# 改善箇所説明図

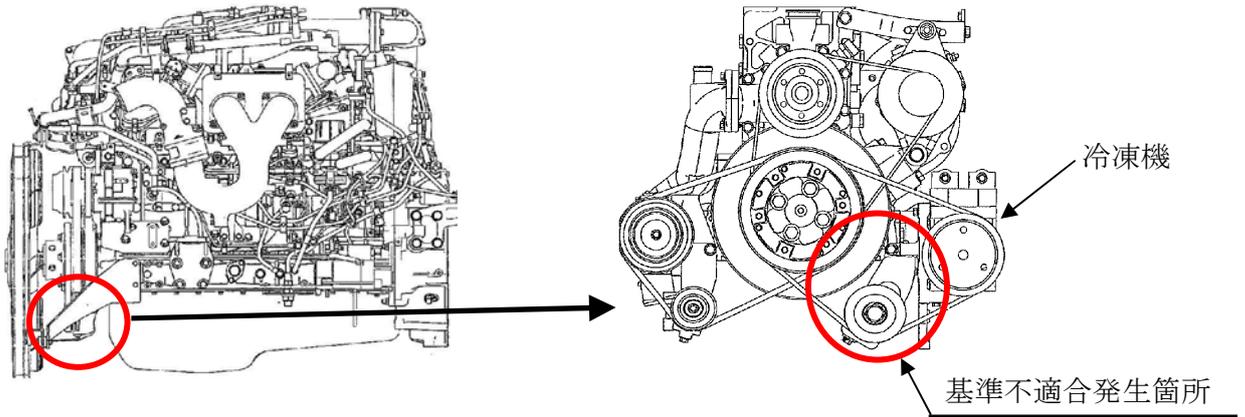
冷凍車架装を行う車両の原動機において、冷凍機コンプレッサ駆動ベルト用のアイドルプーリ取付ブラケットの取付強度が不十分なため、ベルト張力及びコンプレッサ駆動力等により、当該ブラケットと冷凍機コンプレッサブラケットの合わせ面が摩耗するものがある。そのため、そのままの状態で使用を続けると、当該ブラケット取付ボルトが折損し、最悪の場合、プーリ及びブラケットが脱落し、他の交通の妨げとなるおそれがある。

全車両、アイドルプーリ取付ブラケット及び冷凍機コンプレッサブラケットを対策品と交換する。

識別：助手席ドアストライカ付近に青色シールを貼付する。
